Réponse à l'Avis de la Mission
Régionale d'Autorité Environnementale
(MRAe)
du
14 mars 2025

05/2025
BayWa r.e France

(Source : BayWa r.e France, mai 2025)

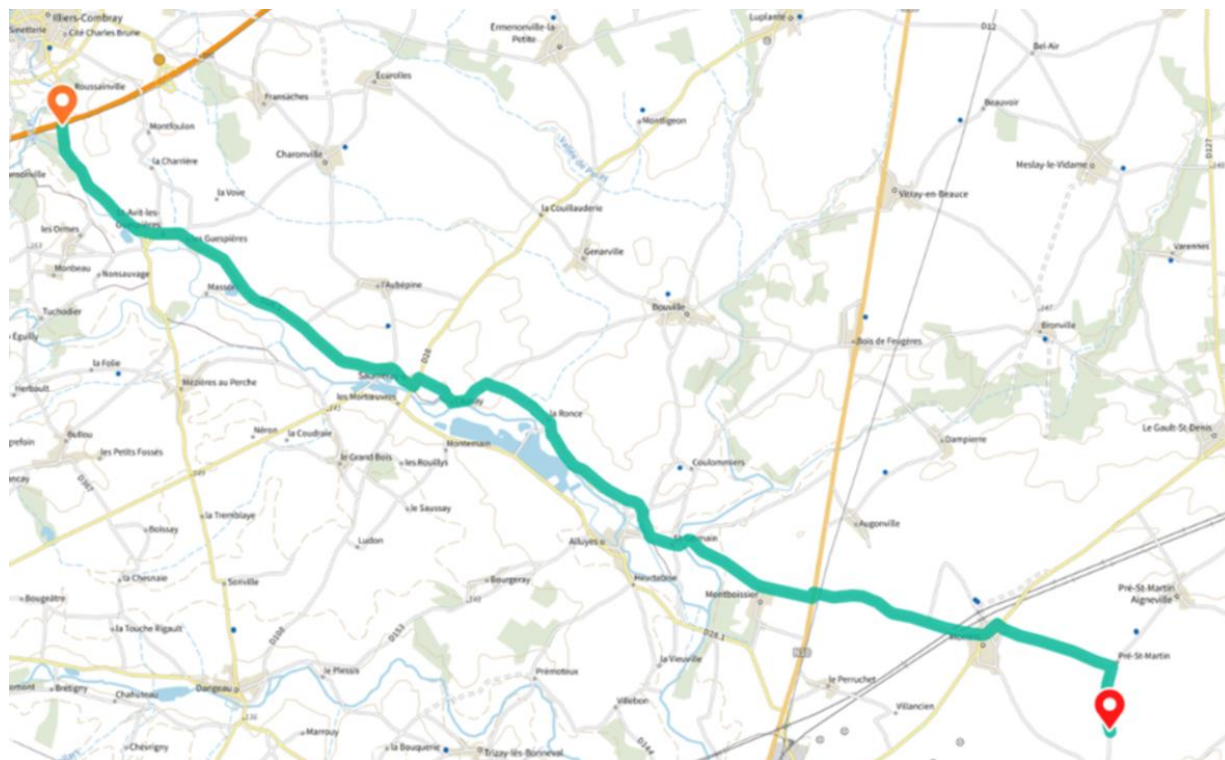
L'autorité environnementale recommande de compléter l'étude d'impact par une évaluation des incidences des différentes modalités de raccordement du projet au réseau, susceptibles d'être mises en œuvre.

Dans le cas d'un parc éolien raccordé sur le réseau de distribution public d'électricité, le gestionnaire de réseau Enedis est maître d'ouvrage du raccordement entre le parc d'énergie renouvelable et le réseau public d'électricité (applications des dispositions de la loi n°85- 704 du 12 juillet 1985, dite « MOP »). La solution de raccordement sera définie par Enedis, dans le cadre de la Proposition Technique et Financière soumise au producteur, demandeur du raccordement qu'une fois l'Autorisation Environnementale du projet éolien accordée.

Le tracé est élaboré par le gestionnaire du réseau lui-même. La solution de raccordement proposée doit s'effectuer sur le poste le plus proche disposant d'une capacité réservée suffisante pour satisfaire la puissance de raccordement demandé.

Le poste source le plus proche du projet disposant d'une capacité d'accueil est actuellement le poste d'Eure-et-Loir 2 du S3REnR Centre Val de Loire (source *caparéseau* 24/04/2025).

Le tracé de raccordement du parc éolien supposé d'une longueur d'environ 18 km est décrit ci-dessous.

Celui-ci devrait emprunter le domaine public et en majorité l'accotement des routes utilisées.
